COMMUNE DE MARTIGNY

CONCOURS DE PROJETS

L'AMENAGEMENT DE LA PLACE CENTRALE

RAPPORT DU JURY

Projet No 9 - 55.67.76

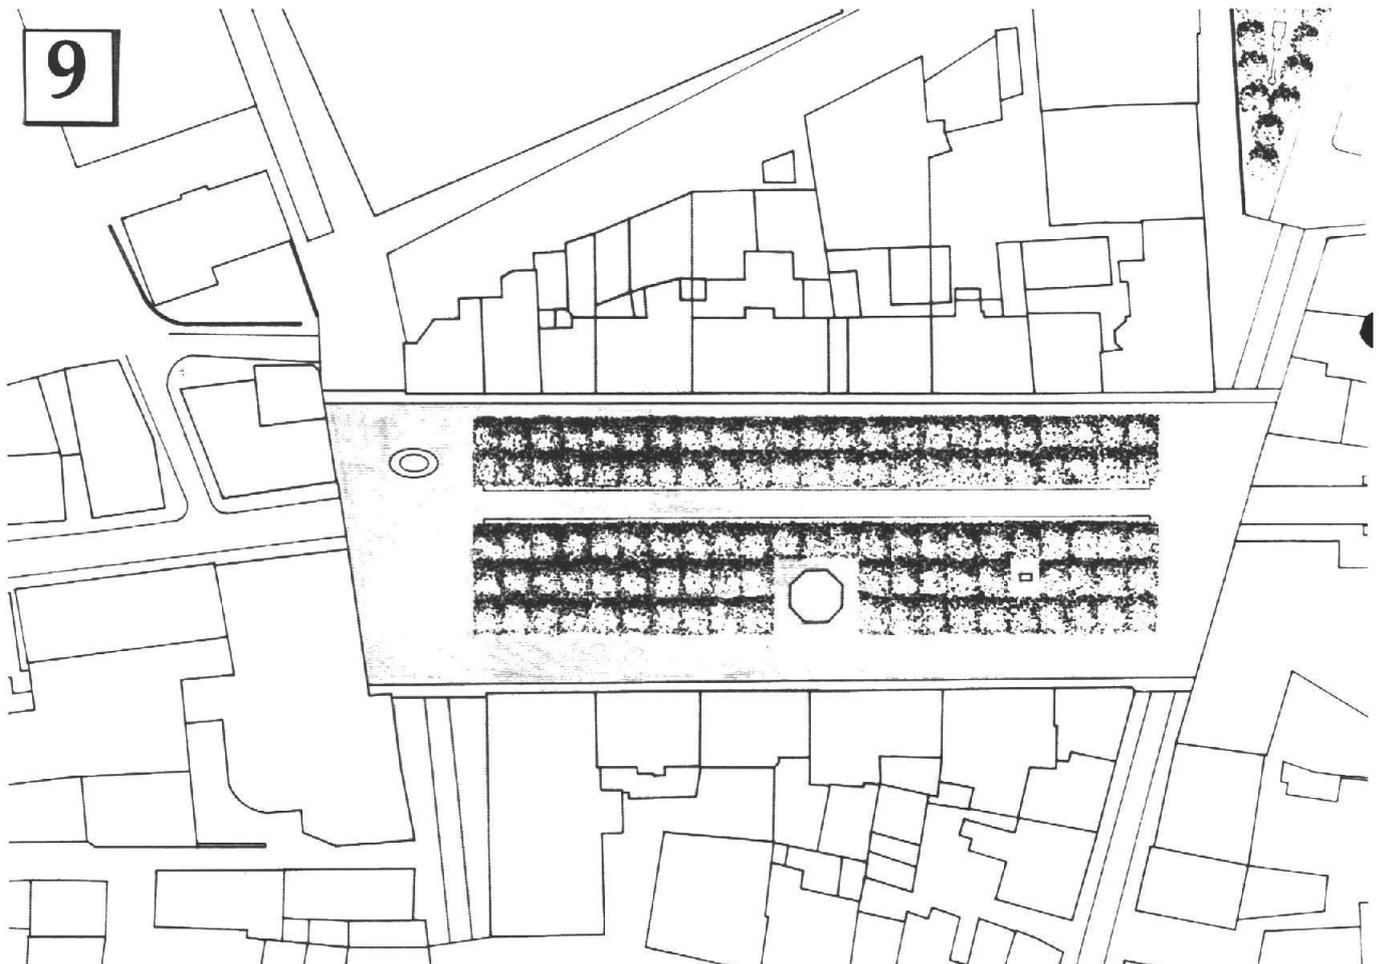
Un pavé, couvrant toute la place, tente de restituer à celle-ci un caractère unitaire et d'offrir une surface plane sous les platanes. Le revêtement n'est pas rythmé afin d'accentuer la fluidité de l'espace et de renforcer la relation entre les façades. Le traitement du sol ne semble cependant pas suffisant pour recréer l'unité de la place.

Le jury constate que contrairement aux dires de l'auteur, le sol n'est pas traité à la manière d'un grand plateau de scène, car il est coupé par les caniveaux de la route et s'adapte aux dénivellations actuelles. De plus, la césure spatiale de l'axe de circulation longitudinale, crée deux volumes distincts de platanes.

Le jury estime que l'aménagement proposé, malgré son apparente simplicité et rigueur, élude plusieurs problèmes. En effet, le projet ne se prononce pas sur les transitions avec les rues adjacentes, ni sur la continuité des trottoirs. Dans les parties non plantées de la place, le marquage même des voies de circulation disparaît, ce qui, avec la position critique de la fontaine, rend la circulation automobile délicate.

Le projet est complété avec des mâts, porteurs de lumière ou de bannières, selon les manifestations sur la place. Cette proposition d'aménagement détruit la qualité de l'espace sous les platanes. Les deux systèmes ne se complètent pas mais s'excluent l'un l'autre.

Enfin, il semble contradictoire de renforcer l'avenue de la Gare et de marquer fortement le passage des véhicules dans la place. Ceci renforce la présence de l'axe longitudinal de circulation, précisément celui qui a, jusqu'à aujourd'hui, détruit l'unité et la qualité spatiale première de la place.

Projet No 16 - 09.81.10

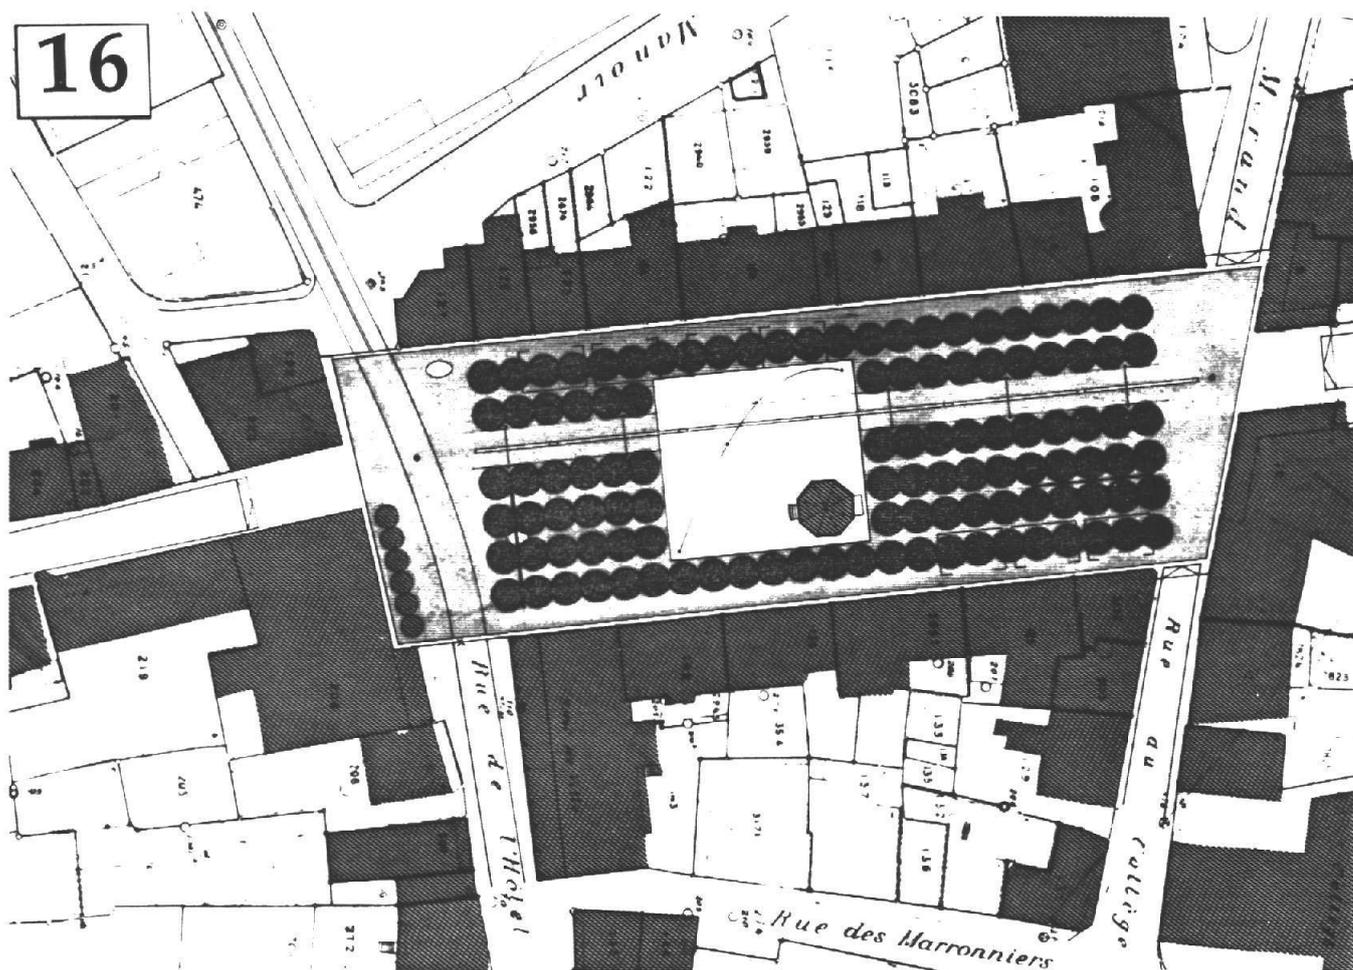
Ce projet propose de définir la place d'un front bâti à l'autre, soulignant cette lecture par un revêtement de sol unique.

Les arbres sont contenus dans un volume qui s'appuie sur le front longitudinal le plus court.

Malheureusement, la circulation découpe ce volume en deux groupes, ce qui détruit l'unité de la place. Un espace, à l'intérieur duquel se situe le kiosque à musique, est ménagé au centre de la couverture végétale.

Ces différentes interventions, (la route et le vide) et les divers édicules, (le kiosque à journaux et les toilettes), morcellent l'espace de la place.

Partant d'une idée simple, les différentes interventions et la manière de prendre en charge les contraintes du programme révèlent la difficulté de l'auteur à conserver la valeur unitaire du projet. Il est, par exemple, difficile de lire une seule rangée de platanes comme un volume.

Le jury constate que la trop grande dimension du vide, ménagé à l'intérieur des platanes, met en discussion leur présence même.

La présence des pentes latérales et du caniveau central, ne renforce pas la perception de la place traitée ainsi à la manière d'une rue.

L'insertion du revêtement de la place dans le site est intéressante. Une bande de transition règle les raccords avec les rues adjacentes, permettant également de ménager des seuils avec les façades sur la place.

Projet No 17- 15.49.93

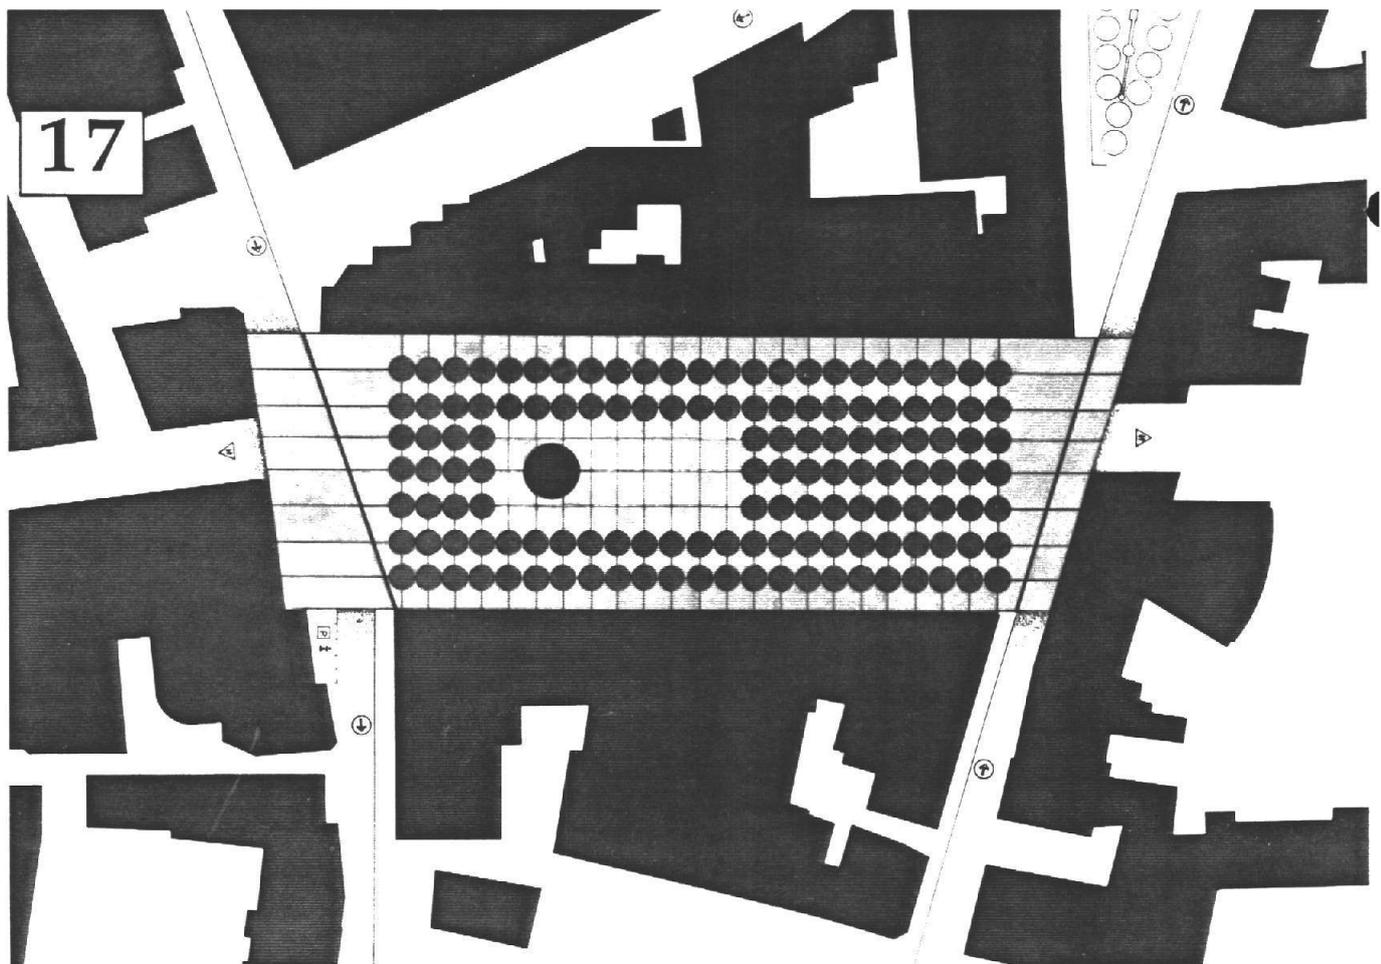
L'auteur du projet considère que l'espace de la place est défini par les fronts bâtis latéraux et s'étend jusqu'aux bâtiments à l'est et à l'ouest. Cette lecture est soulignée par un dallage de sol continu, formant une surface plane, réglée à la hauteur des trottoirs existants. A l'intérieur de cette surface, un marquage délimite l'espace planté de platanes, créant ainsi un espace vide périphérique. La couverture végétale est complétée sur l'ensemble de la place. Le dessin du sol reprend la trame des arbres et souligne l'espace couvert. Le jury apprécie et relève la clarté de la proposition qui rétablit l'équilibre de la place. Le marquage du sol renforce la cohérence du projet et permet de contrôler la rencontre des surfaces non plantées avec les rues adjacentes. Il est peut-être excessif de souligner encore, par une bande plus foncée, l'ombre portée par les arbres sur le sol.

Un vide sur lequel prend place le kiosque à musique est découpé à l'intérieur des arbres. Il semble cependant que sa position soit imprécise. Placé sur l'axe longitudinal, au coeur de la composition, il acquiert une importance qui semble disproportionnée. Le jury pense, en effet, que cet élément doit rester marginal dans la composition et non donner l'impression que la place a été ordonnée autour du kiosque. Il serait, de plus, judicieux de situer le kiosque à l'est des spectateurs et non inversement.

La grande dimension du vide à l'intérieur de l'espace des arbres le fragilise et demanderait à être réduite. La qualité spatiale de la place souffre du grand nombre d'événements qui se succèdent; le vide périphérique, la couronne d'arbres, le vide central et le pavillon.

L'auteur du projet propose plusieurs systèmes de circulation adaptés aux utilisations variées de la place. Le jury retient principalement la proposition de dissocier les deux sens de circulation et de créer des voies à sens unique de part et d'autre de la place, sous les arbres. Cette disposition participe à une réduction du trafic, tout en permettant de conserver les terrasses et les passages le long des façades. Les places de parking sont judicieusement placées en marge de la place, en face de l'Hôtel-de-Ville.

En définitive ce projet, grâce à deux interventions principales, le traitement du sol et le complément de la couverture végétale, renforce et clarifie la situation actuelle.
